**Projet de construction d'un entrepôt logistique
au sein de la ZAC du Plateau à Ploisy (02)**

**DEMANDE D'ENREGISTREMENT
Au titre de la rubrique n°1510 de la
nomenclature des ICPE**

**Réponse à la demande de compléments
formulée par courrier en date du
18/05/2022 et du 4 août 2023**

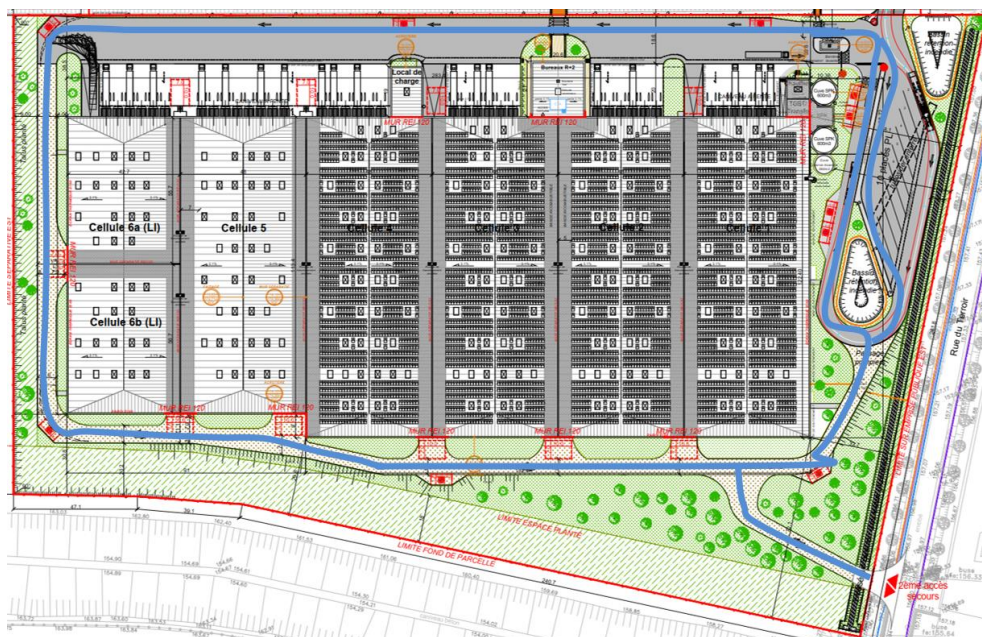
la voie de circulation pompiers n'est pas matérialisée sur le plan au 1/600ème, notamment dans la partie nord de l'entrepôt.

La circulation des pompiers s'effectuera sur la voie pompiers au Sud, à l'Est et à l'Ouest de l'entrepôt. Elle s'effectuera sur la voirie PL au Nord de l'Entrepôt, comme présenté en bleu sur le schéma ci-dessous.

Illustration n° 2 : Extrait du plan masse au droit de l'aire échelle Ouest :

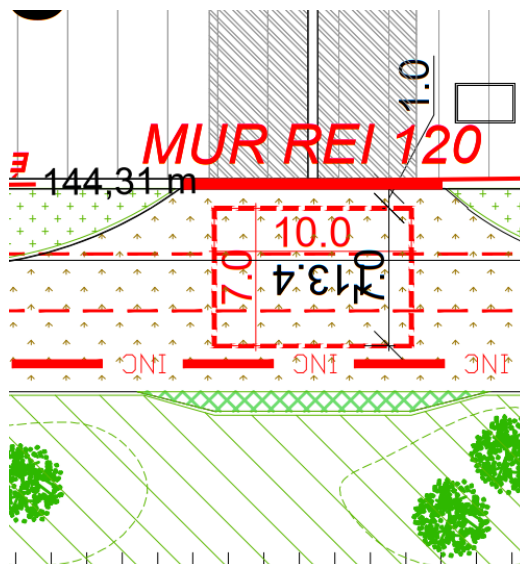
La position de la station échelle à l'ouest de l'entrepôt ne permet pas de répondre aux caractéristiques de la voie engins telle que prescrite à l'article 3.2. de l'annexe II de l'arrêté ministériel du 11 avril 2017 précité.

Souhaitez-vous demander des aménagements aux prescriptions générales des arrêtés de prescriptions générales applicables aux installations relevant du régime de l'enregistrement au titre des rubriques 1510 et 4331 ?

Si oui, veuillez fournir un document indiquant la nature, l'importance et la justification des aménagements demandés ainsi que les mesures compensatoires mises en place.

En effet, la société CONCERTO souhaite demander un aménagement à l'article 3.2 de l'annexe II de l'arrêté du 11 avril 2017 modifié concernant la largeur de la voie engins.

En effet, compte tenu de l'obligation de laisser une bande plantée de 10 m de large, de la largeur de la voie de 11,5 m et de l'aire échelle d'une largeur de 7m, la largeur « utile » de la voie n'est que de 3,5 m.

Cette largeur permet le passage des camions dédiés à la lutte incendie mais ne permet pas de croisements de ceux-ci. Cependant, afin de faciliter la mise en œuvre des moyens de secours, il a été mis en place des Murs REI 120 au droit des aires échelles et un deuxième accès a été créé au Sud-Est du site, le site est donc accessible par deux accès opposé permettant de faire le tour du bâtiment.
